改善箇所説明図

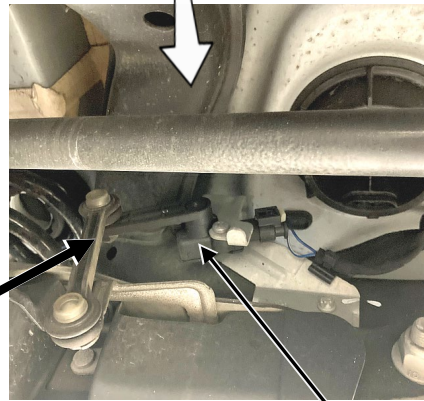
積載重量に応じて光軸を調整するリアアックスのレベルセンサにおいて、製造時の組み付け指示が不適切なため、リンケージの向きが反対に接続されているものがある。そのため、積載時に前照灯の光軸調整が適切に行われず、対向車の運転手が眩惑するおそれがある。

全車両、レベルセンサのリンケージを点検し、反対に接続されているものは正しい向きに接続しなおす。
